武庫川流域委員会 松本誠委員長様

武庫川流域委員会第 41 回議事録他を読んで

流下能力に関わる問題での疑問と意見

武庫川治水計画検討業務

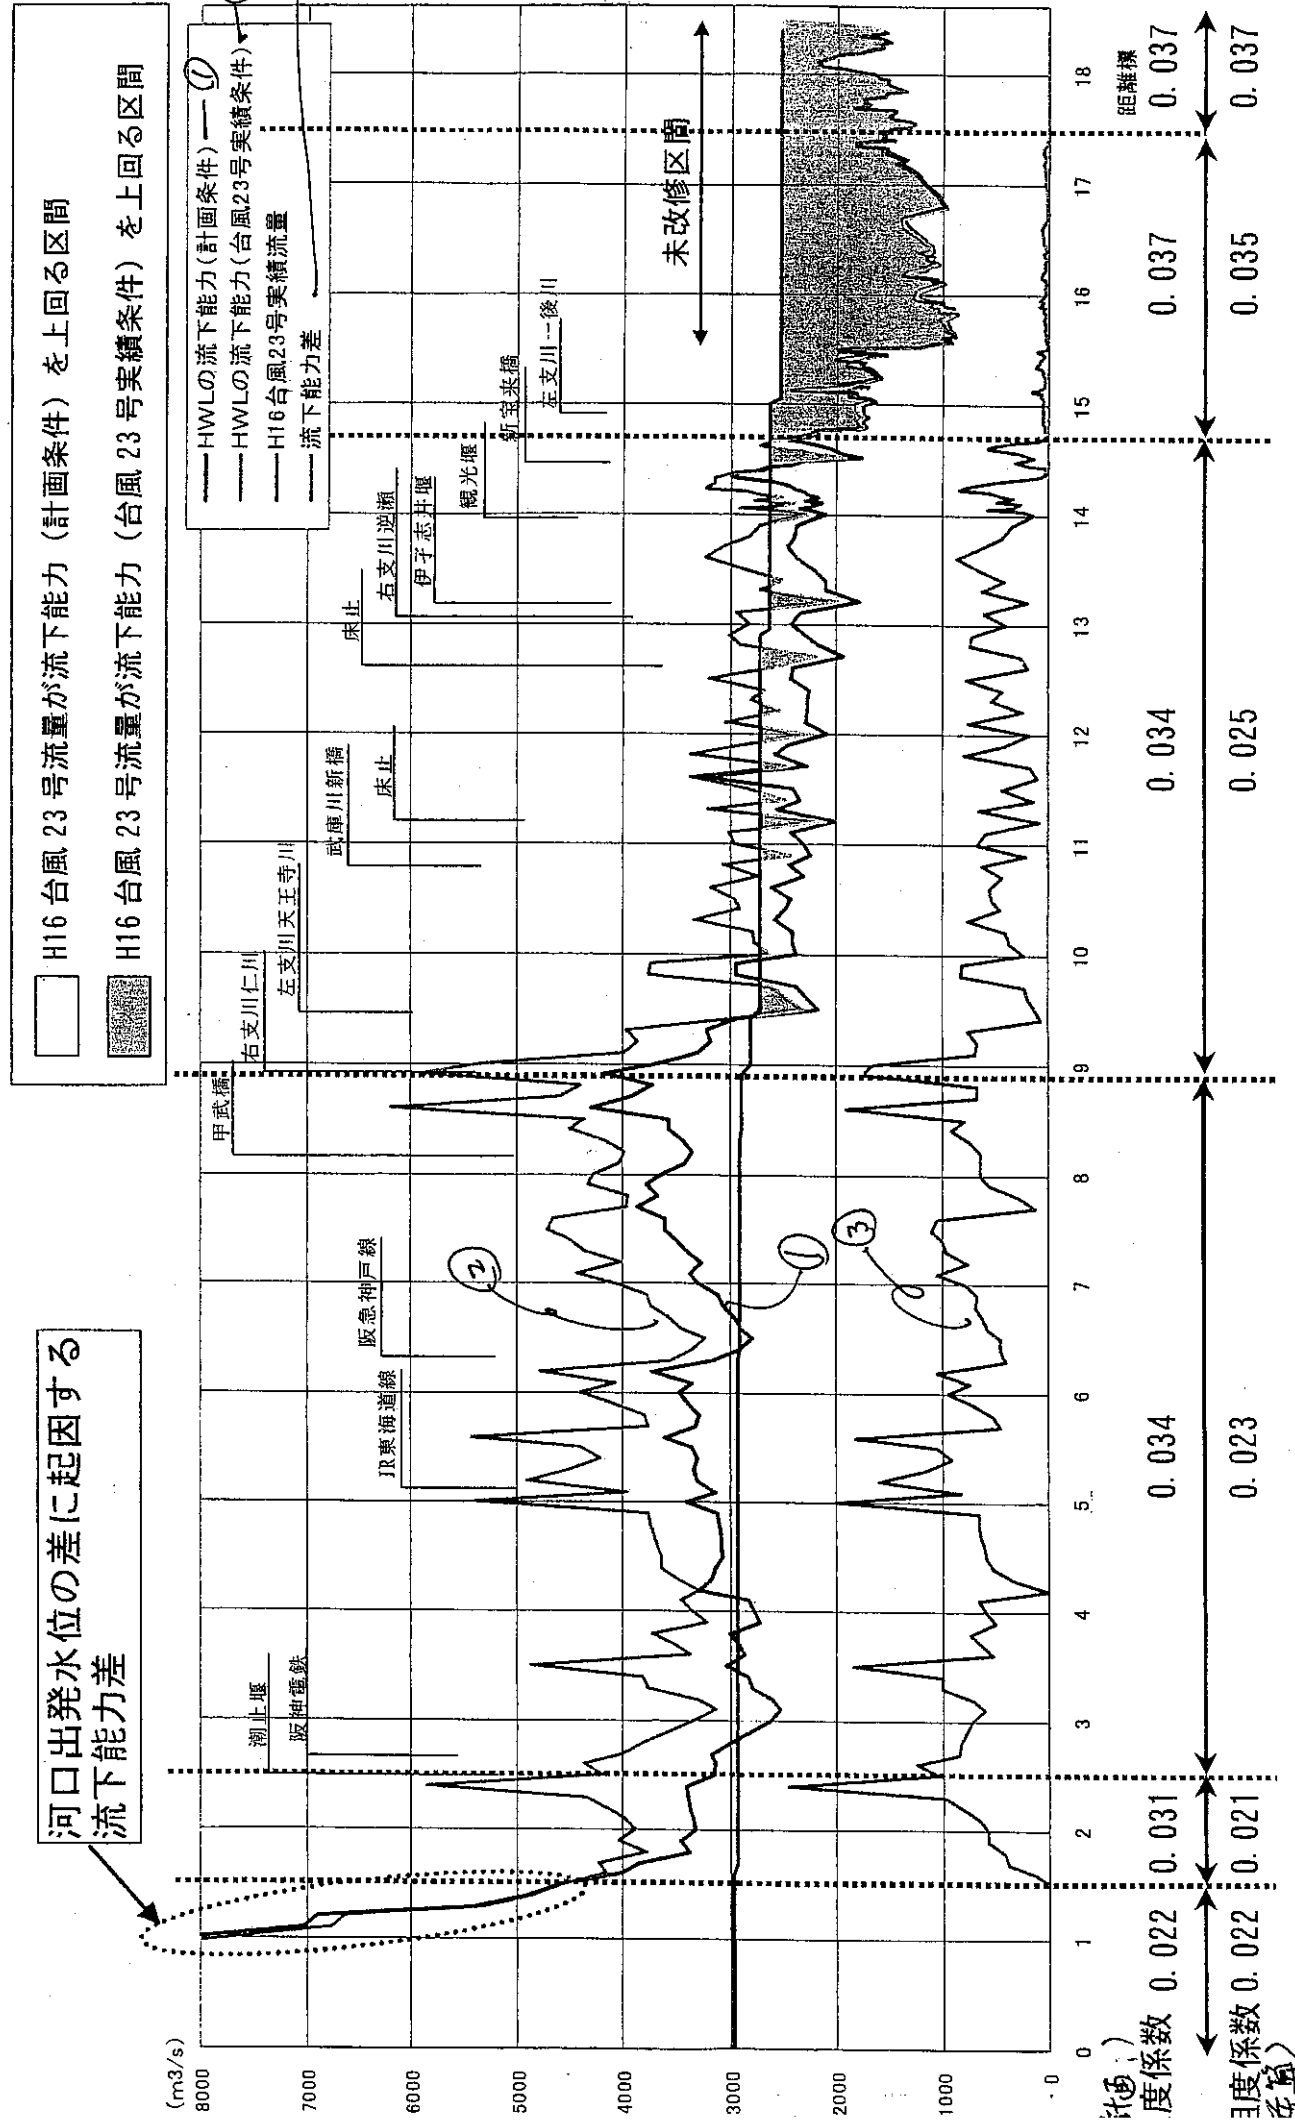
別添資料1のように現況流下能力が、潮止め堰から仁川合流点まででは、優に3000 m³/秒を超える状態です。十分に検討すべき問題と考えます。(流域委員会で検討されている、河道対策、流域対策などをさらに組み合わせれば、武庫川溪谷への新規ダムなどという考え方が出てくる余地はないと思います。いずれにしても実績洪水を無視した計画は不合理です。)

☆ 疑問点。県の低水路粗度係数の算定の際、No.15~No.89までの7
400mの長大区間について、現況低水路の代表粒径45mmとしてい
ますが、その下流では、代表粒径が0.60mmと急減します。すぐ下
流では、0.60mmの代表粒径になるとしながら、その上流の7キロ
を超える区域が同じ代表粒径45mmというのは妥当でしょうか。
